改善箇所説明図

改善措置の内容

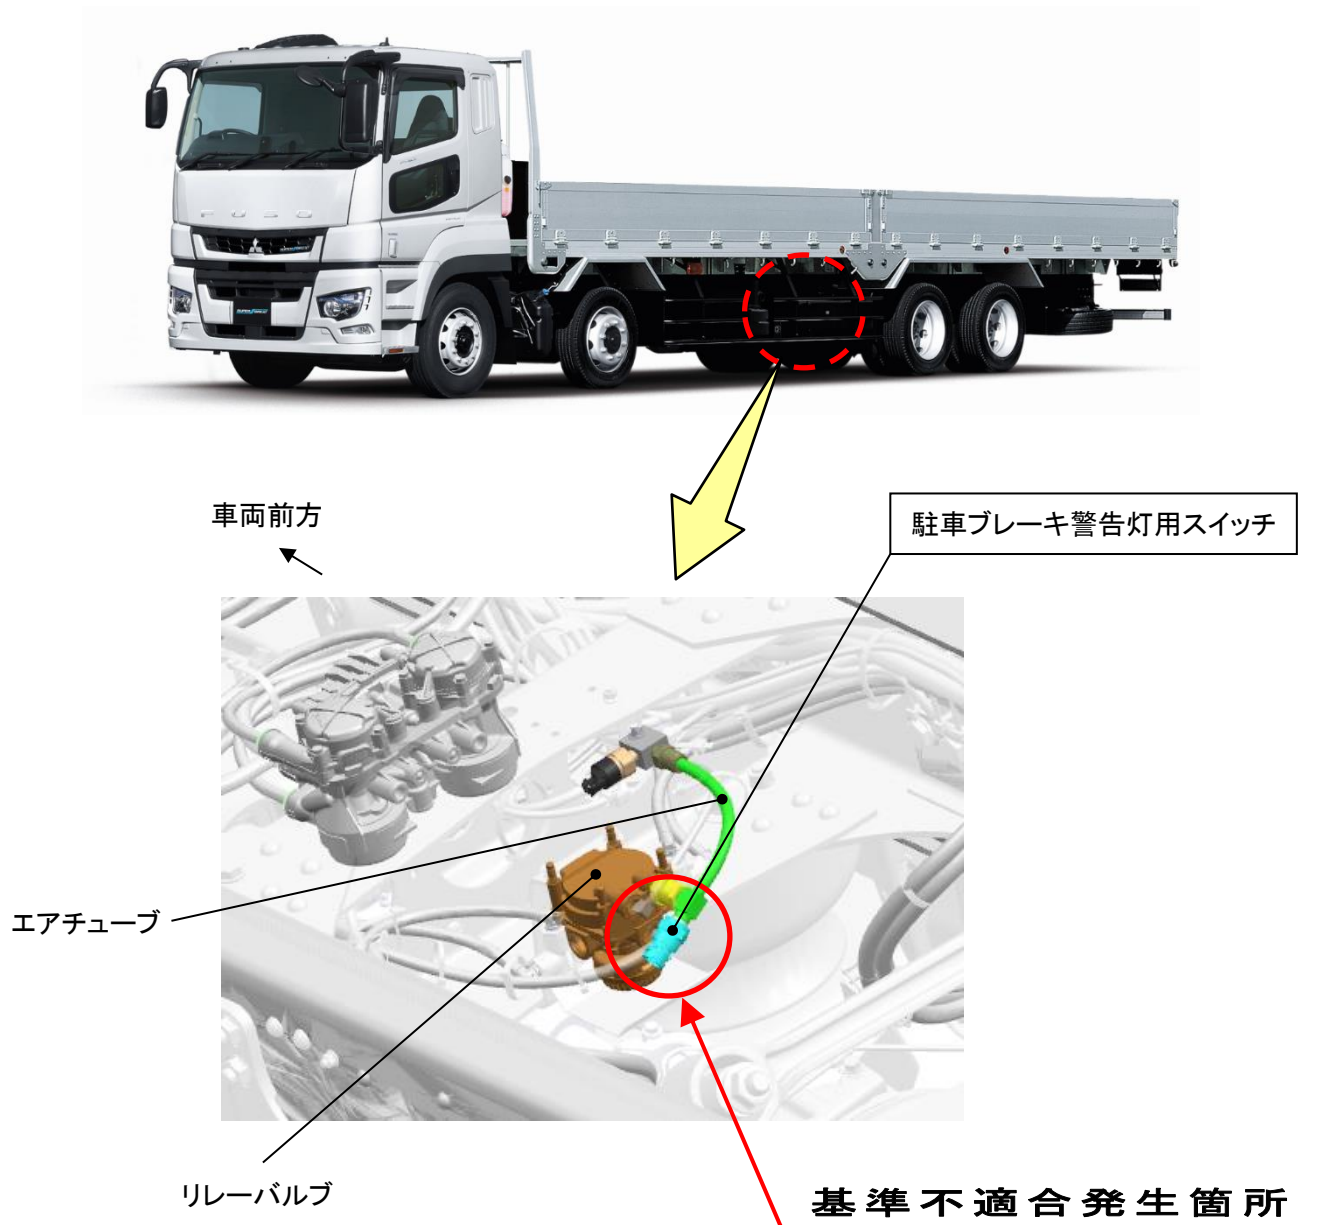
大型トラック・バスにおいて、駐車ブレーキ警告灯用スイッチが不適切なため、エア配管内に発生する凝縮水によって当該スイッチが正常作動しなくなるものがある。そのため、駐車ブレーキを解除しても、駐車ブレーキの作動状態を正しく表示しない場合があり、D レンジでの自動変速が不能（マニュアルモードでの変速は可能）になると共に、EZGO(坂道発進補助装置)とヒルホルダ等が機能しなくなるおそれがある。

全車両、駐車ブレーキ警告灯用スイッチを対策品に交換すると共に、装着位置を変更する。

注：□ は対策品に交換する部品を示す。

識別：作業完了車には、白色ペイントを塗布する。
